BOLLETTINO - BULLETIN

GB **MODELS: Brushcutters SPARTA 25TR - TR61 - STARK 25TR - 8061**
SUBJECT: "Tap'n go" head

PREMODIFICA - OLD ASSY	POSTMODIFICA - NEW ASSY

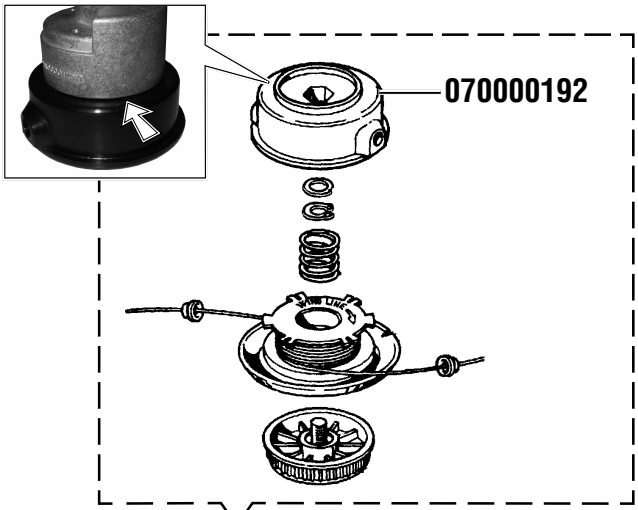
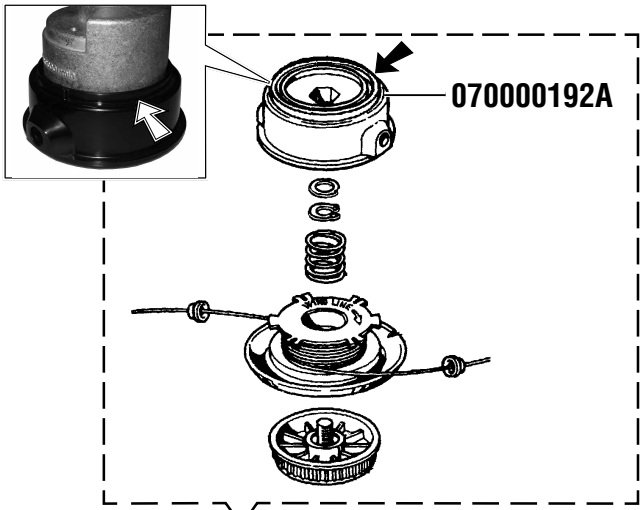
DESCRIPTIONS: Product improvement: introduction of labyrinth profile on top part of head, designed to keep out grass clippings.
INTERCHANGEABILITY: Yes.
PARTS AVAILABILITY: Old head to be supplied until final depletion of stock.
CUT-IN DATE: 24/07/06

60012020 *(TR61 - 8061)* **61062023** *(SPARTA 25TR - STARK 25TR)*	**60012020A** *(TR61 - 8061)* **61062023A** *(SPARTA 25TR - STARK 25TR)*
